Omgevingsloketnr. : OMV_2022013348

BESLUIT VAN HET COLLEGE VAN BURGEMEESTER EN SCHEPENEN TOT VERLENING VAN EEN OMGEVINGSVERGUNNING

De aanvraag omvat volgende stedenbouwkundige handelingen : **slopen van bestaande bebouwing en bouwen van 8 appartementen met ondergrondse parkeervoorziening.**

1 Situering project

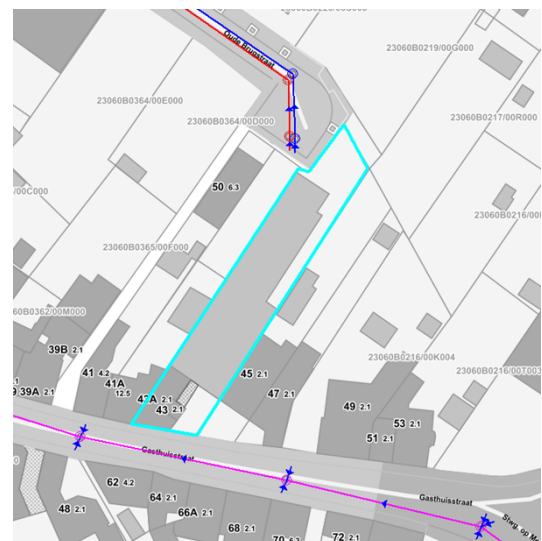
Ter hoogte van het project is in de Gasthuisstraat een gemengd rioolstelsel aanwezig. De riolering is eivormig en heeft een hoogte van 750mm en een breedte van 500 mm. Bovenkant buis bevindt zich op ca. 1 m-mv. of ca. 20.27 mTAW ter hoogte van het project. Deze leiding is afwaarts aangesloten op de RWZI van Dendermonde.

In de Oude Brugstraat is er reeds een gescheiden stelsel aanwezig.

De DWA-leiding is cirkelvormig en heeft een diameter van 250 mm. Bovenkant buis bevindt zich op ca. 1.75 m-mv. of ca. 19.97 mTAW ter hoogte van het project. Deze leiding is afwaarts aangesloten op de RWZI van Dendermonde.

De RWA-leiding is cirkelvormig en heeft een diameter van 300 mm. Bovenkant buis bevindt zich op ca. 1.54 m-mv. of ca. 20.23 mTAW ter hoogte van het project. Deze leiding mondt afwaarts uit in de Asbeek.

2.2.3 Hemelwaterput

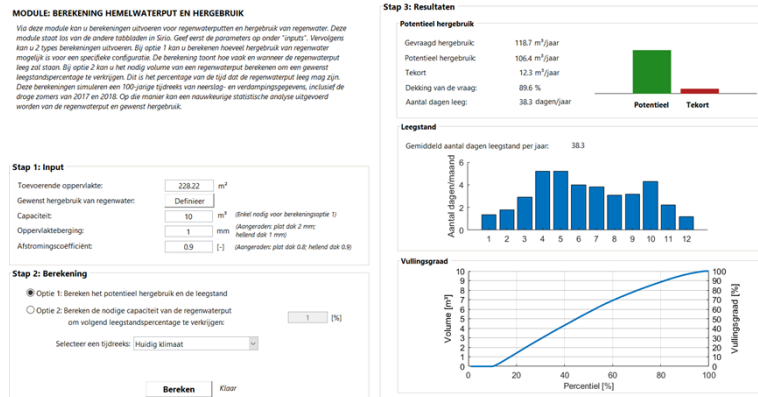
Het dossier voorziet 2 hemelwaterputten met elk een volume van 10 000 L, waarop telkens de helft van de totale dakoppervlakte is aangesloten.

Er wordt hergebruik voorzien voor toiletspoeling en buitenkraan.

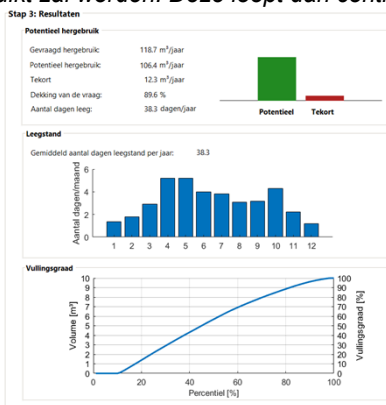
Op basis van het grotere hergebruik mag men volgens de rekentool van CIW per put een oppervlakte van 177 m² in mindering brengen voor de dimensionering van de infiltratievoorziening.
